NIEDERSCHRIFT

**der öffentlichen Sitzung
des Ferienausschusses der Gemeinde Feldkirchen**

Multifunktionsfläche Feldkirchen der Messe München GmbH auf dem Gebiet Fl.Nrn: 120/1, 174/4, 181, 181/2, 182, 183, 184, 185, 186, 186/2, der Gemarkung Feldkirchen, Münchner Straße - Tekturantrag 5015/2025

Beispiel Trogbrücke	Beispiel Plattenbalkenbrücke

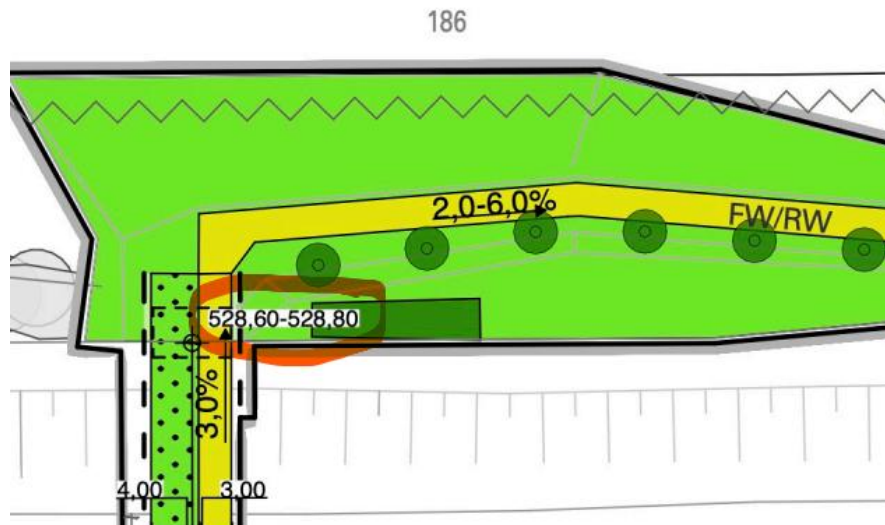
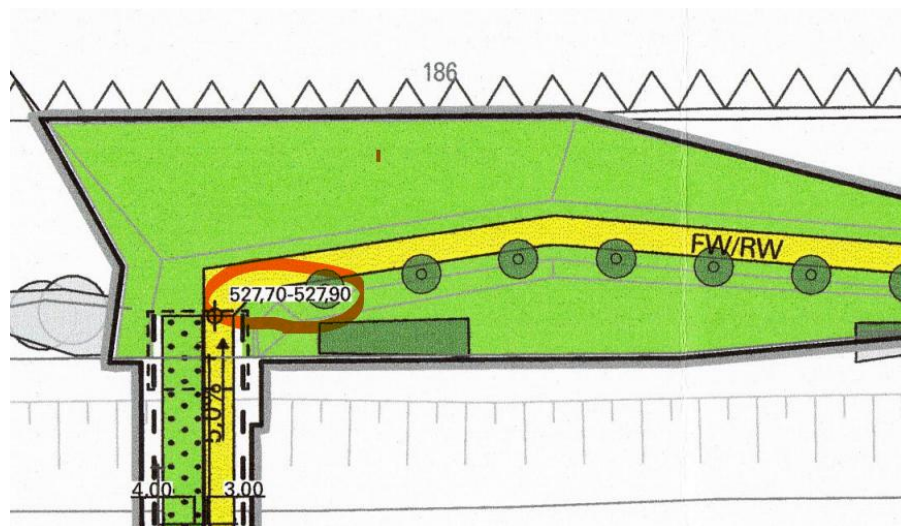
In der Planzeichnung des Bebauungsplans sind für die Brücke über die A 94 diverse Kennzahlen wie z. B. die Brückenlänge, die Brückenbreite, das Lichtraumprofil inklusive seiner Breite sowie Brückenanschlusshöhen angegeben. Die ursprünglich vorgesehene Bauweise der Brücke soll auf Wunsch der Autobahndirektion geändert werden. Anstelle einer Trogbrücke soll nun eine Plattenbalkenbrücke realisiert werden. Diese Umplanung hat zur Folge, dass die tragenden Bauelemente der Brücke nicht mehr oberhalb, sondern unterhalb des Brückenüberbaus liegen. Aus Sicht der Autobahndirektion bringt das zwei wesentliche Vorteile mit sich: Zum einen bietet die Brückenkonstruktion einen besseren Witterungsschutz für die tragenden Bauteile, zum anderen konnten so Bedenken ausgeräumt werden, dass die ursprüngliche Trogkonstruktion „*potenziell für zweckentfremdende Sportnutzungen missbraucht wird*“.

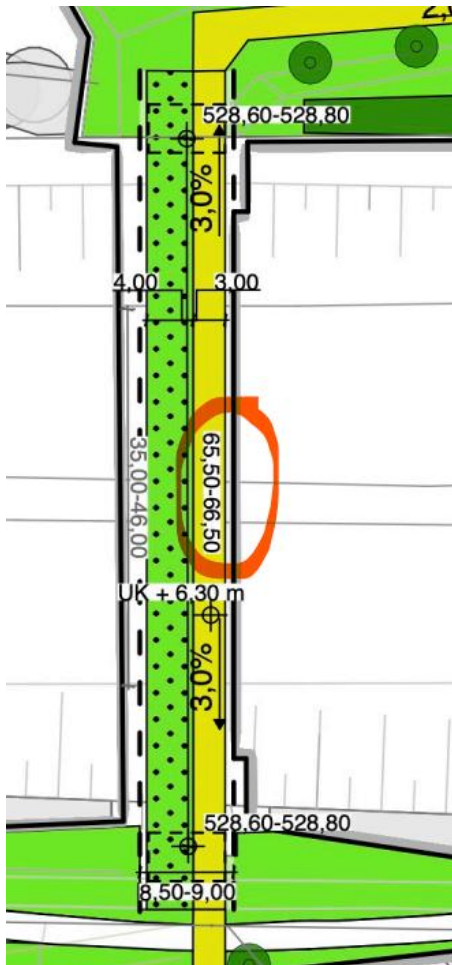
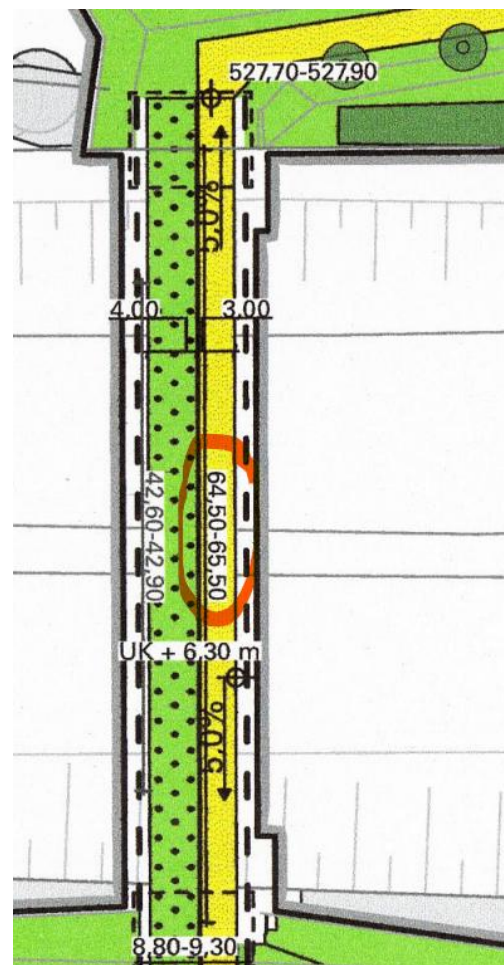
2. Die festgesetzte Geländehöhe im Anschluss auf dem Rodelhügel muss um 40 cm von 528,60 m auf 529,00 m über NHN erhöht werden.

Aufgrund der Festsetzung im vorhabenbezogenen Bebauungsplan ist eine Befreiung erforderlich, kann jedoch aus Sicht der Verwaltung erteilt werden.

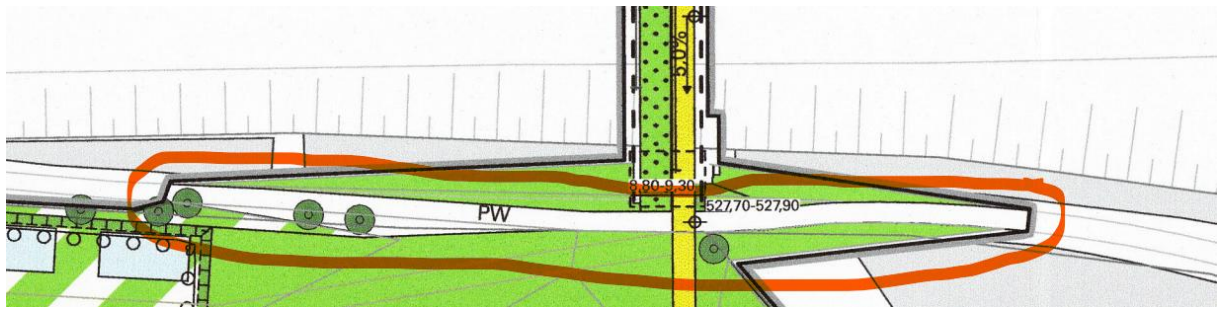
4. Die Längenänderung der Brücke hat auch Auswirkungen auf den Verlauf des Pflegeweges südlich der Brücke über die Autobahn. Der Pflegeweg soll etwas weiter nach Süden versetzt werden.

Die Änderungen sind aus Sicht der Verwaltung unerheblich. Eine Befreiung kann daher erteilt werden.

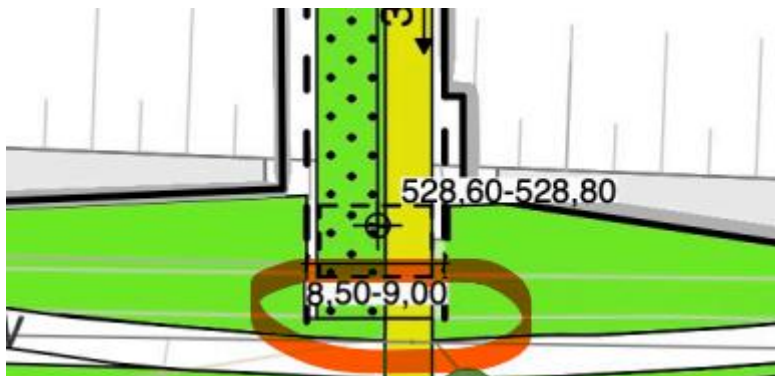
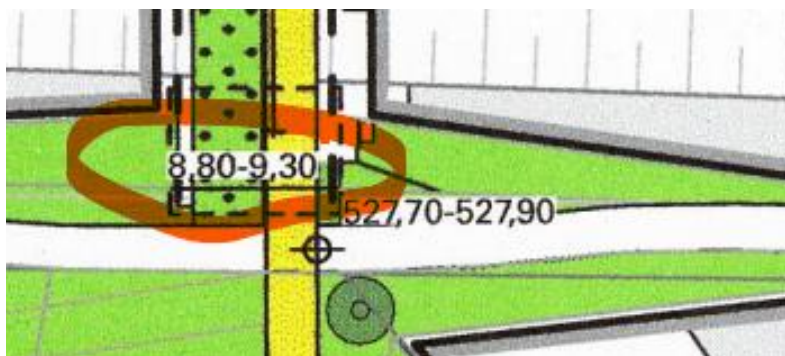
5. Die tatsächlich geplante Breite der Brücke liegt mit 8,70 m etwas unter der festgesetzten Breite von 8,80 m bis 9,30 m. Entsprechend eines bereits festgesetzten Puffers der Breite von 50 cm, soll der Wert auf 8,50 m bis 9,00 m, angepasst werden. Die tatsächliche Breite entspricht dabei etwa dem Mittelwert.

Der Wert liegt um 0,10 cm unter dem Wert, der im Bebauungsplan angegeben wird. Städteplanerisch ist dies tolerierbar und kann somit positiv in Aussicht gestellt werden.

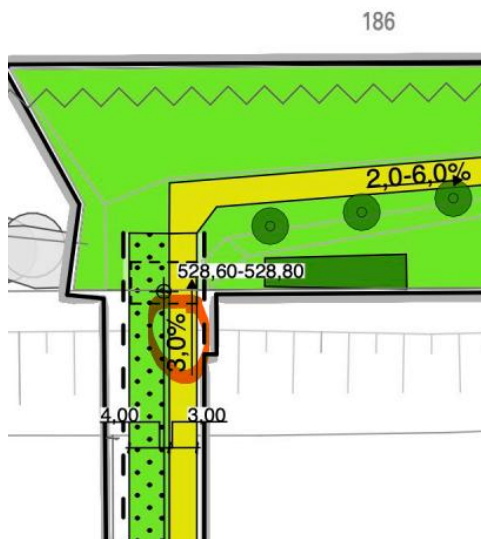
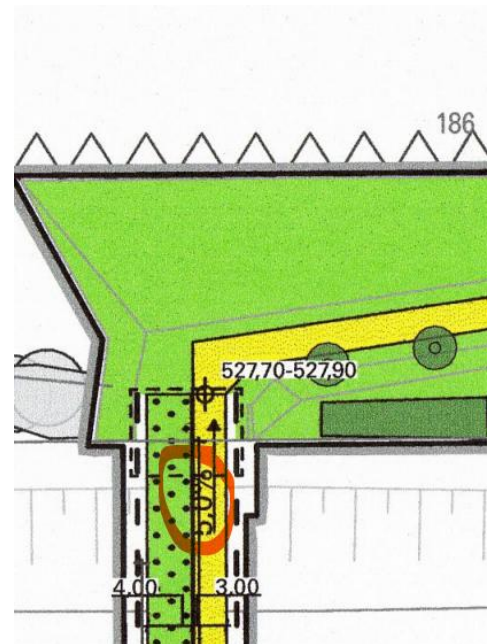
6. Im Bebauungsplan ist auf dem Brückenbauwerk ein Längsgefälle von 5 % festgesetzt. Durch die veränderten Brückenanslusshöhen ergibt sich ein tatsächliches Längsgefälle von maximal 3 %. Dadurch wird eine barrierefreie Erschließung ohne Zwischenpodeste ermöglicht.

Ob das Gefälle 5 oder 3 Grad ausgeführt wird, ist weder spür- noch sichtbar. Diese Änderung ist städteplanerisch unerheblich und kann positiv beurteilt werden.

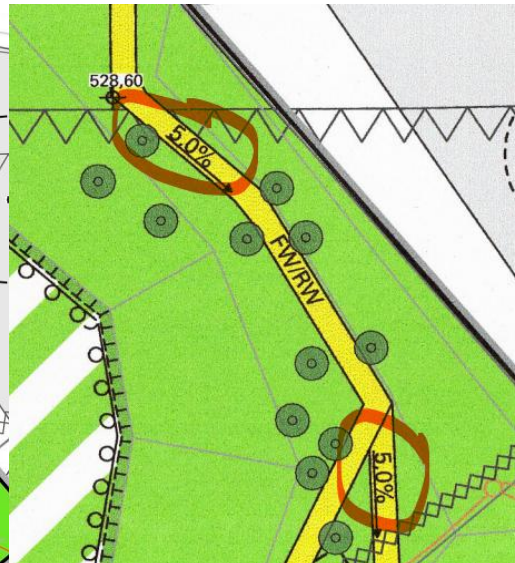
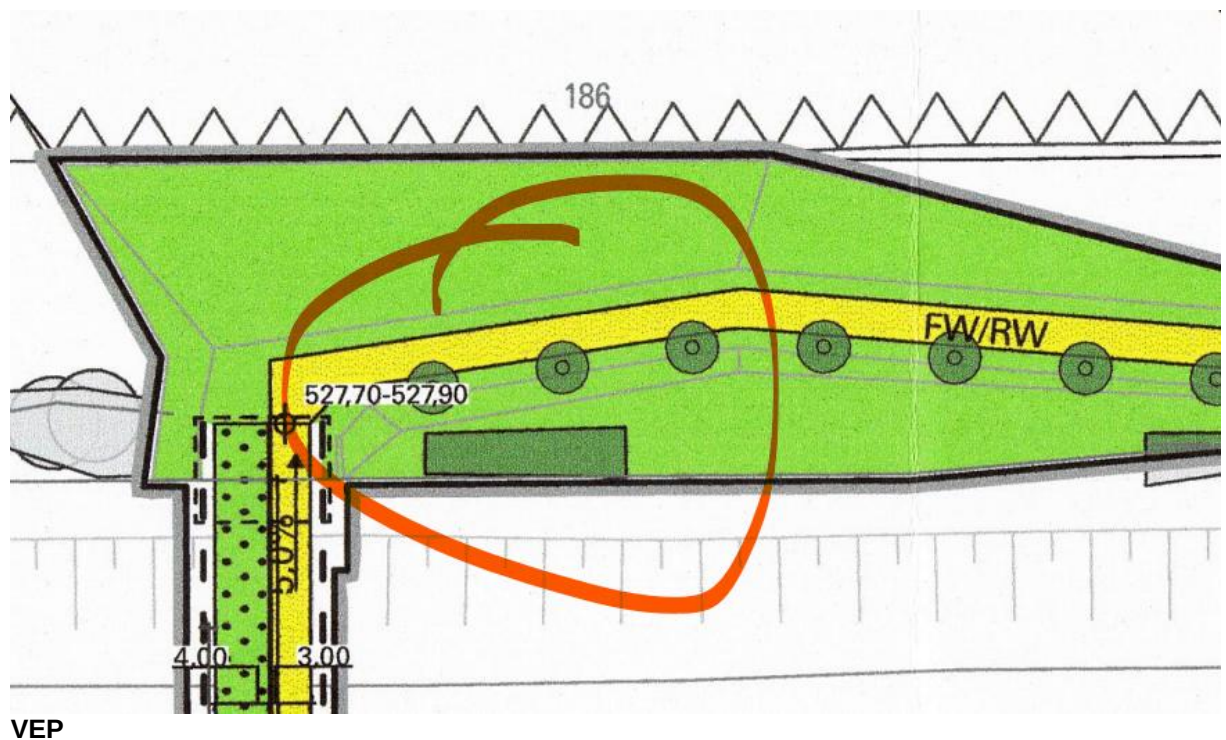
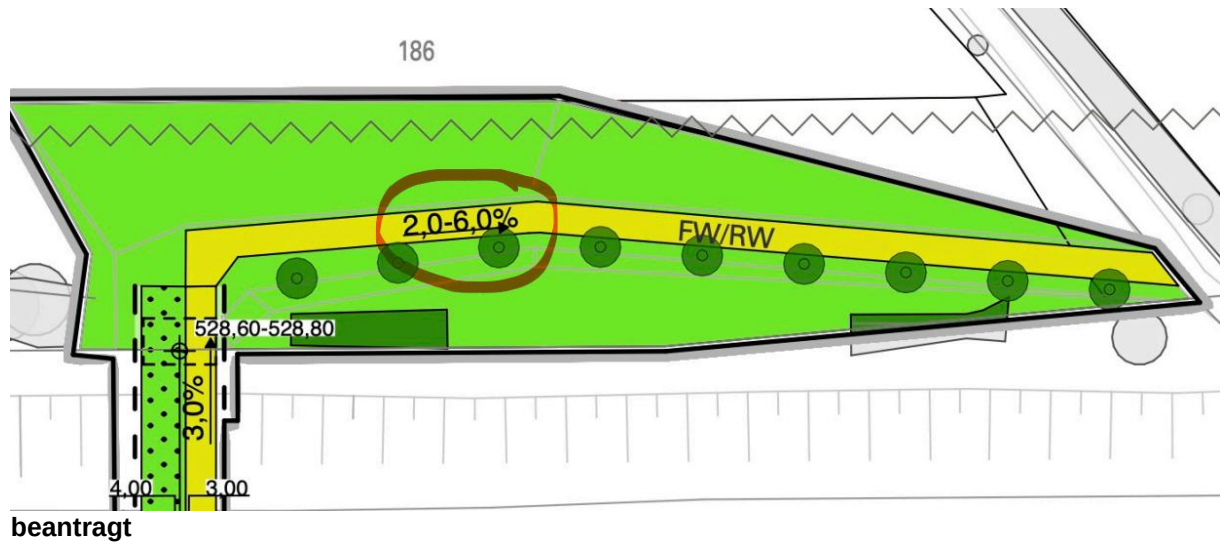
7. Außerdem berücksichtigt die aktuell festgesetzte Breite des Lichtraumprofils der Brücke nur den geplanten Ausbau der Autobahn A94, nicht aber den bestehenden Straßenquerschnitt. Die Breite des Lichtraumprofils soll zudem auf Wunsch der Autobahndirektion um 1,5 m zu beiden Seiten über die Straßenverkehrsfläche hinausragen.

Demzufolge wird das bisherige Lichtraumprofil in der Breite von 42,60 – 42,90 m nun überschritten.

Die Befreiungstatbestände des § 31 BauGB werden eingehalten. Eine Befreiung kann erteilt werden.

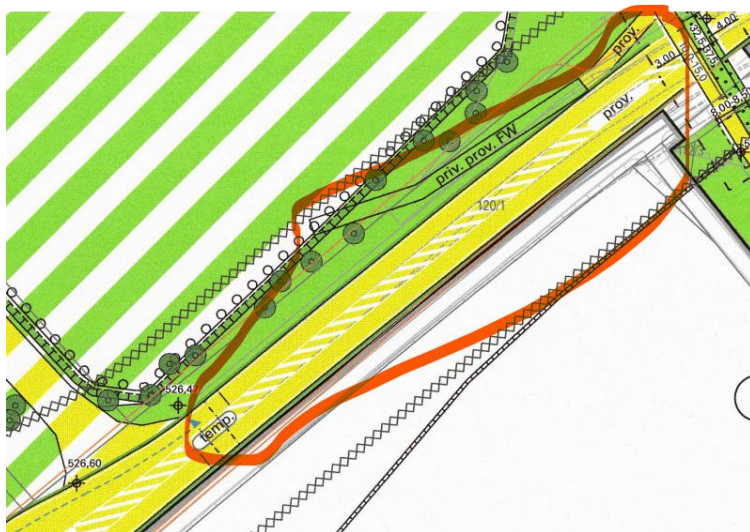
9. Zusätzlich zu den Änderungen im Bereich der Brücke über die A94 und des Rodelhügels wird im Bereich der Münchner Straße eine weitere Befreiung bezüglich der Planzeichnung beantragt. Die im Bebauungsplan zeichnerisch festgesetzte provisorische Querungshilfe für Fußgänger/innen und Radfahrer/innen wurde ursprünglich auf einen verbreiterten Straßenquerschnitt angepasst, der als Zwischenlösung im Zuge des Baus der Multifunktionsfläche umgesetzt werden sollte. An diese Straßenplanung sollte die Südumfahrung anknüpfen. Da sich die Planungen zur Südumfahrung jedoch verzögern und noch keine Aussage zum Anschluss an dieser Stelle getroffen werden konnte, haben sich die Gemeinde Feldkirchen sowie die Messe München gegen die Umsetzung dieser Übergangslösung (Verbreiterung der Straße) entschieden und die Straßenplanung eingekürzt. Ein aufwendiger vorübergehender Ausbau, der später wieder rückgebaut werden müsste, sollte aus Gründen der Nachhaltigkeit vermieden werden.

den. Stattdessen ist vorgesehen, die provisorische Querung der Münchner Straße weiter westlich im Bereich der Zufahrtsschleife der MFF umzusetzen. An dieser Stelle wird bereits zur bauma eine temporäre Fußgängerquerung errichtet, die aus heutiger Sicht die nachhaltigere und wirtschaftlichere Lösung für das Provisorium darstellt. Dementsprechend ist eine Befreiung zu erteilen.

Auch im Rahmen eines vorhabenbezogenen Bebauungsplanes können Befreiungen nach § 31 BauGB erteilt werden. Ob eine solche Befreiung auch in Betracht kommt, hängt von der jeweiligen Planungssituation ab. Entscheidend ist, ob die Befreiung dem planerischen Grundkonzept, also ob die Grundzüge der Planung berührt werde, zuwiderläuft.

Der Grundsatz zur Errichtung einer Multifunktionsfläche mit Überquerungsbrücken wird weiterhin eingehalten, so dass die Planungsziele durch die Änderungen nicht beeinträchtigt werden. Die eingereichten Befreiungen sind rechtlich möglich, ohne dass gleich der Bebauungsplan geändert werden muss. Der Durchführungsvertrag ist nachträglich entsprechend abzuändern.
